Mission régionale d'autorité environnementale
NORMANDIE

Avis délégué

**Projet de renforcement des capacités de production
thermique des chaufferies et d'extension du réseau de chaleur
urbain de la communauté urbaine de Caen la Mer (14)**

N° MRAe n° 2026-19702 et
2026-19777

Figure 1 : Chaufferie du Chemin Vert - Description des installations et de leur fonctionnement et des travaux modificatifs (p.12 Pièce 6_3_EVCLM_CV__RNT_EI_V1)

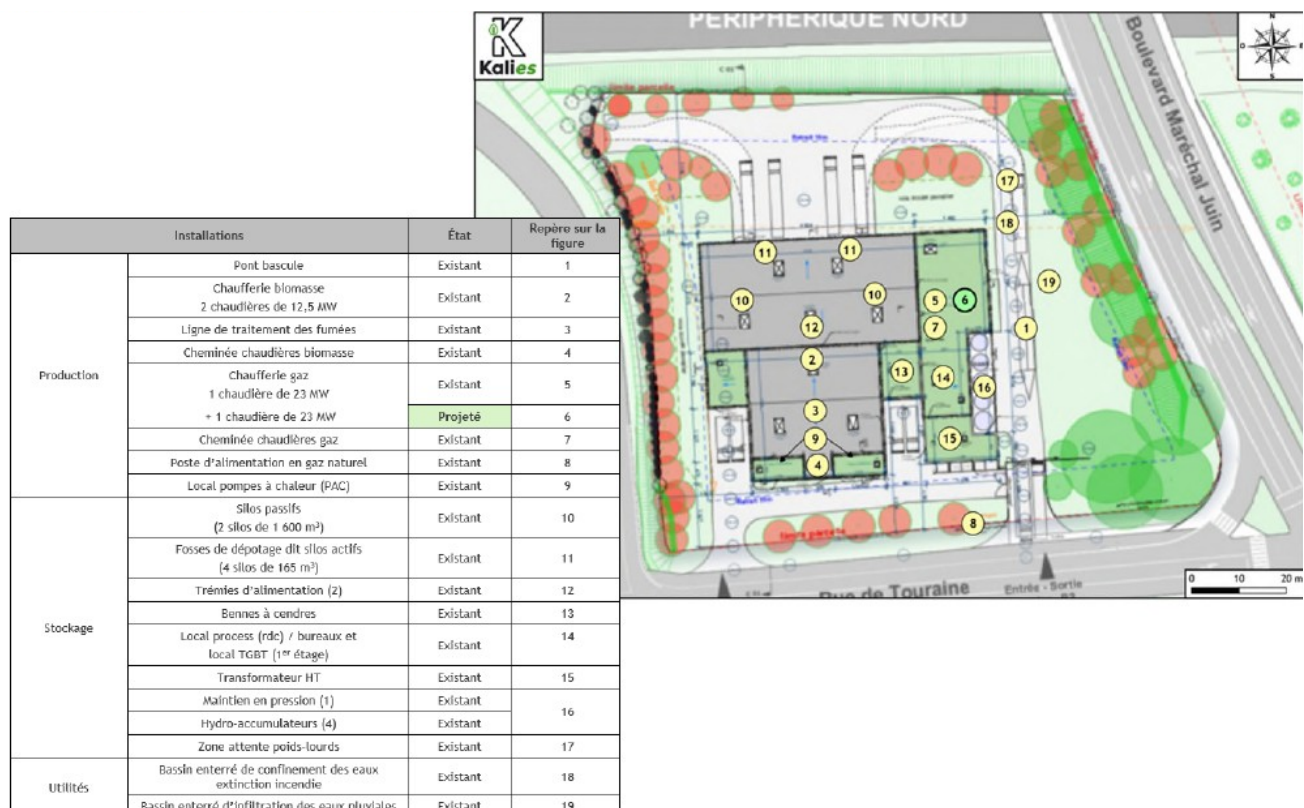
capacité (en biomasse seule sur les deux sites) de 50 MW, ce qui semble peu compatible avec l'objectif de renforcer la puissance des installations et le triplement du linéaire du réseau de chaleur. Le dossier ne justifie pas non plus la nécessité de doubler la capacité du système « de secours » au gaz du site du Chemin Vert, l'ensemble des chaufferies au gaz atteignant ainsi quasiment une puissance double du système biomasse (96 MW contre 50 MW), alors qu'elles ne sont destinées qu'à constituer « un appoint ».

L'autorité environnementale recommande de clarifier la situation future de fonctionnement du système de production de chaleur, en particulier les parts projetées d'utilisation des systèmes biomasse et gaz, et de compléter le cas échéant l'étude d'impact par les opérations prévues pour remplacer le gaz naturel par du biogaz, ces opérations étant à considérer comme une composante du projet d'ensemble.

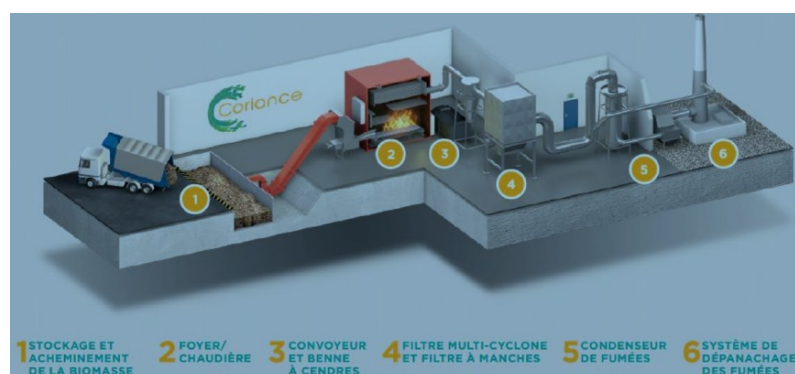
Les calculs d'énergie utilisée détaillés dans la partie « émission des GES » de l'étude d'impact (p.174 et suivantes EI) font apparaître une autre installation gaz, la Chaufferie centrale de Caen la Mer, destinée à être « remplacée par la seconde chaufferie gaz du Chemin Vert » (tableau 78 p.188 EI). Les caractéristiques de cette chaufferie et du réseau desservi, ainsi que le devenir du site et des installations actuelles, ne sont pas présentés dans le dossier.

L'autorité environnementale recommande de présenter les caractéristiques de la chaudière centrale actuelle de Caen la Mer et du réseau qu'elle dessert, ainsi que le devenir de son site d'implantation.
